平潭综合实验区自然资源与生态环境局关于 平潭中湖小学—教学综合楼、阶梯教室、 文体馆、南大门及围墙、主席台 竣工规划条件核实公示

关于平潭中湖小学-教学综合楼、阶梯教室、 文体馆、南大门及围墙、主席台项目 实际建设与规划不一致对比分析

南大门及围墙审批文本总平面图:

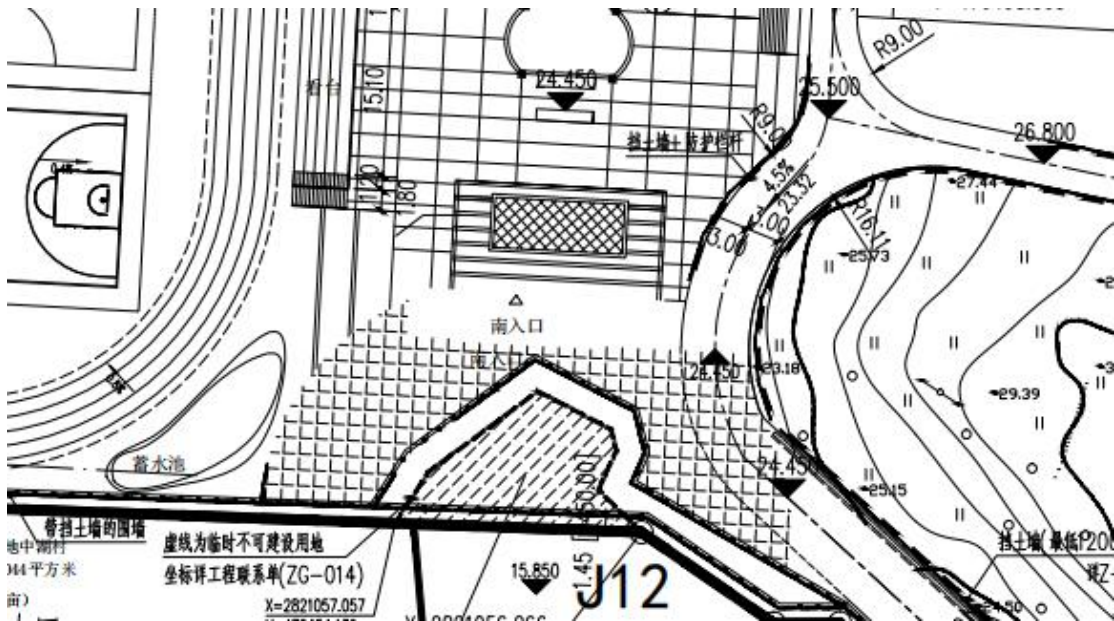
1、原审批南大门及围墙实地未建设

根据《平潭综合实验区社会事业局关于调整平潭中湖小学项目删除南大门及围墙单位工程划分的函》(岚社会建函[2022] 20号), 因征地赔偿问题未能达成协议, 暂无法完成征地, 取消南大门及围墙单位工程, 故实地未建设。

审批文本文体馆与实地建设文体馆轮廓线对比:

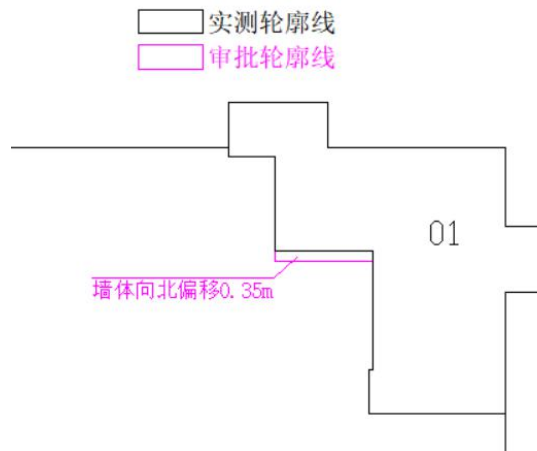
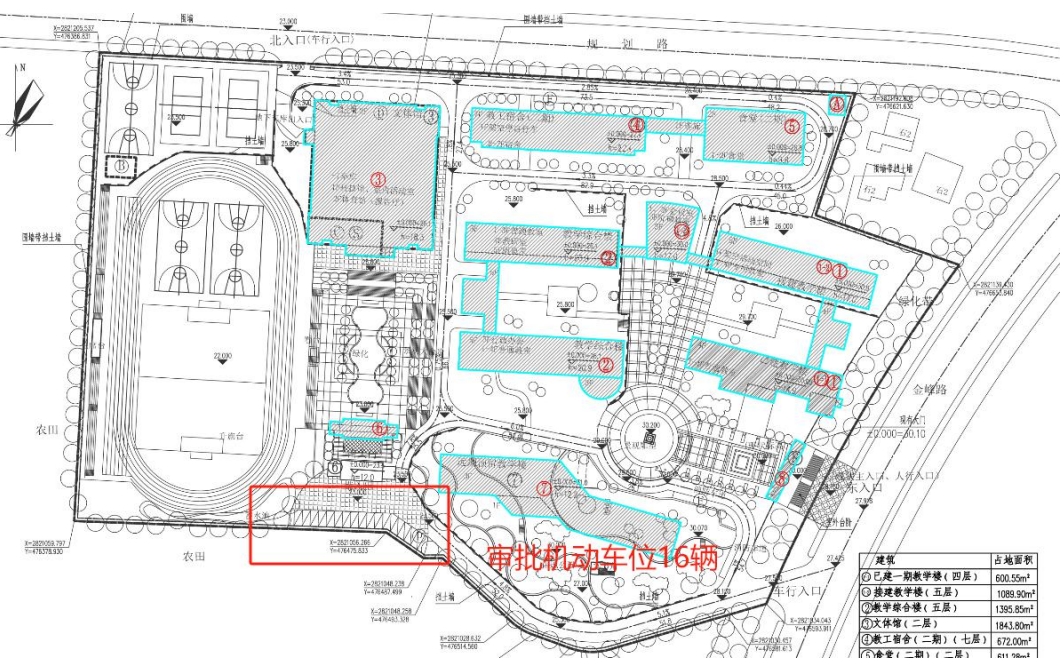
2、文体馆地下室 5 轴至 5-1 轴交 F 轴北侧墙体向北偏移 0.35 米，导致车库建筑面积增加 1.14 平方米，设备用房建筑面积减少 1.14 平方米，总计容、建筑面积不变。

文体馆地下室 5 轴至 5-1 轴交 F 轴北侧墙体因施工单位施工错误导致向北偏移 0.35 米，导致车库建筑面积增加 1.14 平方米，设备用房建筑面积减少 1.14 平方米，但总计容、建筑面积未变，不影响规划指标。

审批文本总平面图机动车：

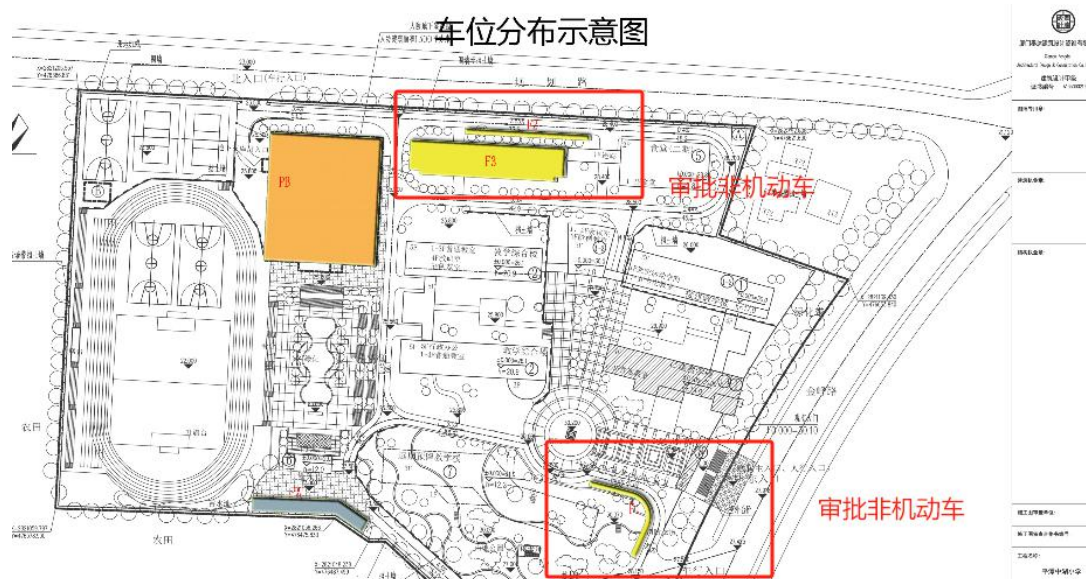
审批机动车停车位 49 辆（方案总平面图），（其中地面机动车位 16 辆，地下机动车位 33 辆）；

审批机动车停车位 61 辆（审批施工图），（其中地面机动车位 16 辆，地下机动车位 45 辆（含 5 辆普通充电停车位，1

实测机动车停车位 45 辆（其中文体馆地下室地下机动车位 45 辆，（含 5 辆普通充电停车位，1 辆快速充电停车位，充电桩实地未安装））。

根据《平潭综合实验区社会事业局关于调整平潭中湖小学项目删除南大门及围墙单位工程划分的函》（岚社会建函〔2022〕20 号），因征地原因南大门前面道路无法到达，地面机动车位 16 辆暂时无法设立，将于后续分期统筹设置补齐剩余 16 个车位。本期文体馆地下室的 5 辆充电车位及 1 辆快速充电车位的充电桩将于后期统筹安装。

审批文本总平图非机动车：

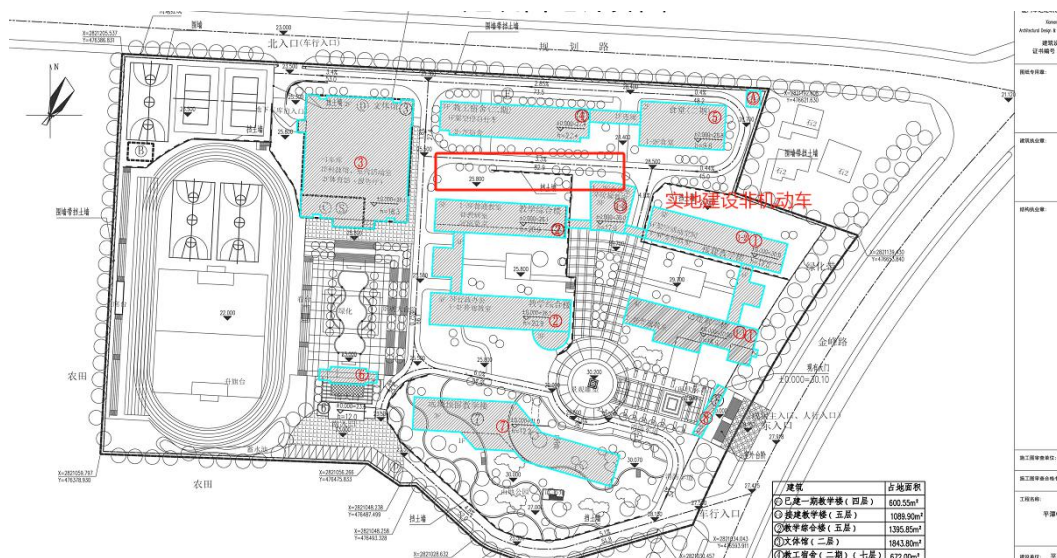
审批非机动车停车位 540 辆（总平面图），分期测量范围内无审批非机动车位；

实测非机动车停车位 57 辆（其中地面非机动车停车位 57 辆）。

审批非机动车停车位 540 辆（总平面图）位于二期范围，因二期还未建，现考虑一期实际需要，实际新增非机动车停车位 57 辆，剩余未建设非机动车位 483 个，将于后续分期统筹补齐建设。

实测绿地及二期预留绿地分布图：

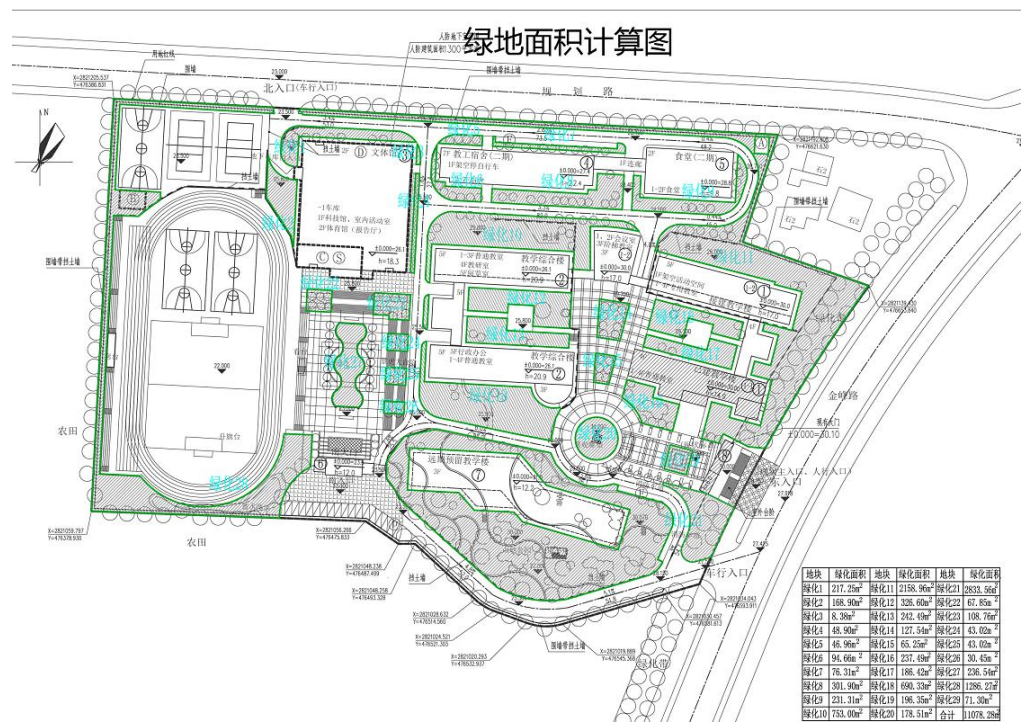
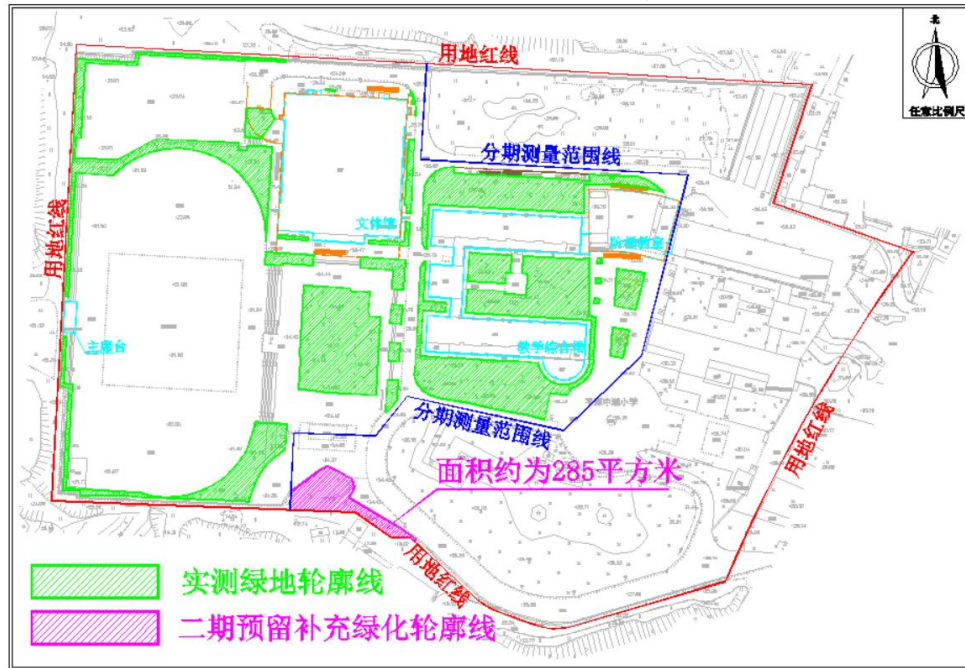
1、部分绿地轮廓与审批不一致，审批绿地面积 11078.88 平方米（根据总用地面积*绿地率折算），本期测量范围内测算审批绿地面积为 4555.85 平方米，本期测量范围内实测绿地面积 4274.71 平方米。

1、因拆迁原因，南大门取消，围墙及围墙外绿化无法按审批图纸施工到位，实地部分场地进行方案调整，围墙外部分绿地面积减少。

2、因文体馆北侧北入口未施工、南大门取消等原因，结合实地场地提升实地景观面，对内部道路进行优化调整。

3、原审批图纸审批较早，结合学校建筑功能及学生通行实际需求对部分绿地进行优化合理硬化处理。

以上 1-3 项原因导致本期测量范围内绿化面积比原审批减少 281.14 平方米；减少的绿地面积将于二期补足，已规划二期预留补充绿化面积约 285 平方米（详见实测绿地及二期预留绿
